SERVICE INFO –FAG0033

Візуальні відмінності сенсорних кілець датчика ABS

Необхідно враховувати різні конструкції ступиці колеса

Виробник: DAF

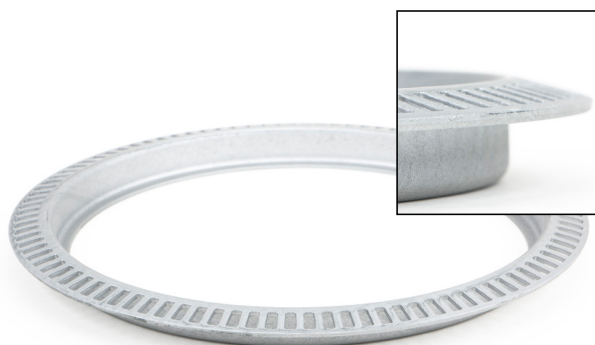
Сенсорне кільце з артикульним номером 434 0579 10 підходить для ступиці колеса нової конструкції

Для двох конструкцій ступиці відповідно використовуються різні сенсорні кільця датчика ABS. У разі необхідності заміни сенсорного кільця важливо визначити візуальні відмінності та підібрати правильне сенсорне кільце.

Кільце датчика ABS з артикульним номером 434 0580 10 підходить для ступиці старої конструкції
